# Armes non recevables par le MLAIC – répliques non acceptées

Ces armes faisaient l'objet d'un moratoire décidé à la réunion des délégués en 2018. ce moratoire prenait fin en décembre 2020.

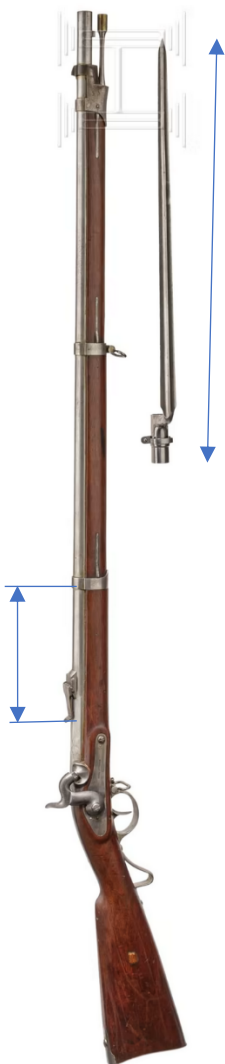
*Sometime in the years of production Pedersoli moved the rear sight on the 1857 Württembergischen rifles further towards the muzzle to ease aiming. This modification is not acceptable. The sight must be placed to the original position on these reproduction rifles.*

Position incorrecte

Position correcte

Les premières séries de répliques Mauser 1857 étaient conformes à l'original sur la position de la hausse. Des fabrications plus récentes portent une hausse avancée vers la première bande de fixation du canon.

Cette arme peut devenir de nouveau conforme en fixant de nouveau la hausse dans une position correcte, ci-contre une photographie d'un original attesté, vendu pour 12000€ en 2020, prix expliqué par la rareté de cette arme sur le marché et son état exceptionnel.

On peut aisément en déduire la cote de positionnement longitudinal de la hausse = 181 mm +/- 2 mm, mesurés entre l'arrière de la bande de fixation du canon et l'arrière de la planchette de hausse.

Toute fixation est acceptée, avec un procédé d'époque, à condition que le cran de mire soit en position correcte. Il est aussi possible de reboucher les trous devenus inutiles par une vis arasée. Comme le montre l'image ci-dessus, la hausse est en position correcte quand l'arrière de la planchette est à 181 mm +/- 2mm de l'arrière de la bande, conférer cote matérialisée sur la photo ci-contre.
